IZP.271.07.2012

**ODPOWIEDZI NR 2 NA PYTANIA WYKONAWCÓW
WYJAŚNIENIA oraz ZMIANY SIWZ**

Wójt Gminy Gorzyce prowadzący postępowanie o udzielenie zamówienia publicznego w trybie przetargu nieograniczonego na zadanie: **Przebudowa dróg gminnych – ulice Klonowa i Wierzbowa w Gorzycach**, udziela odpowiedzi na pytania zadane przez Wykonawców.

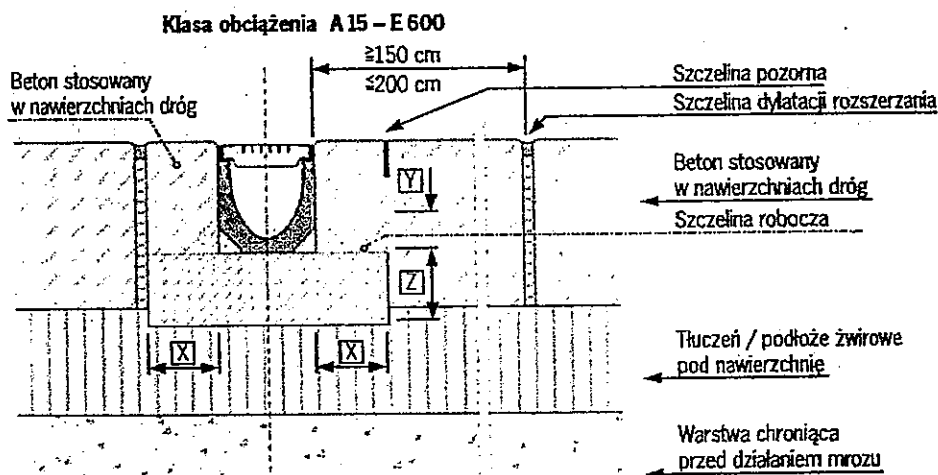
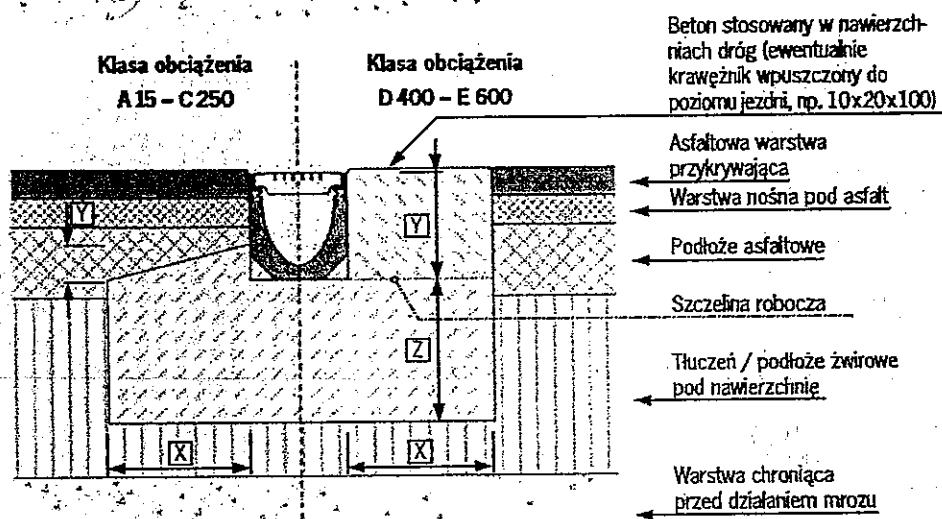
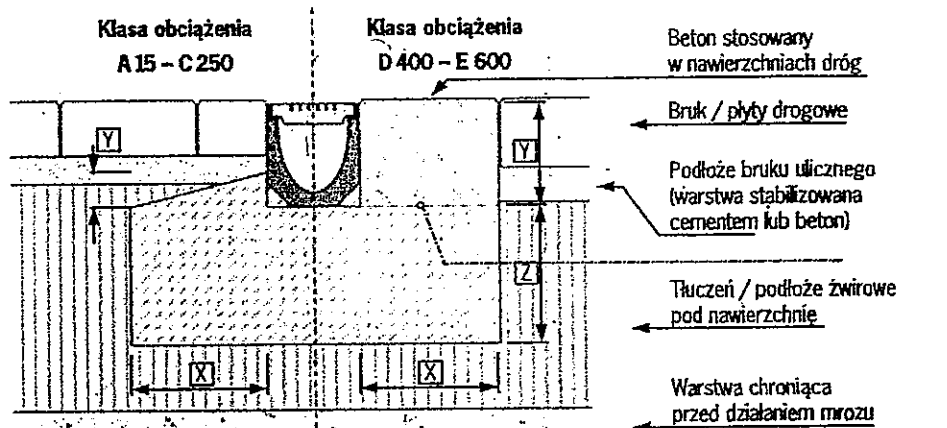
Pytanie nr 4: Prosimy o podanie szczegółu odwodnienia liniowego wraz z podaniem szczegółów koryta, skrzynki odpływowej i ławy betonowej

Odpowiedź: Załącza się przykładowe rozwiązanie wykonania odwodnienia liniowego.

Klasa obciążenia zgodnie z DIN 19580/ EN 1433	C 250	D 400	E 600	F 900
Minimalne wymagania wobec betonu (zgodnie z DIN 1045)	B 25	B 25	B 25	B 25
(zgodnie z EN 206-1)	C 20/25	C 20/25	C 20/25	C 20/25
x (cm)	15	20	20	25
y (cm)	5	5 *	5 *	5 *
z (cm)	15	20	20	25

* Jeśli w czasie montażu elementów korytka na obszarach wysokich obciążeń, obok korpusu korytka ma być wylany beton stosowany w nawierzchni dróg, który ma sięgać aż do górnej krawędzi korytka, wtedy wartość „y” odpowiada wysokości montażowej korpusu korytka.
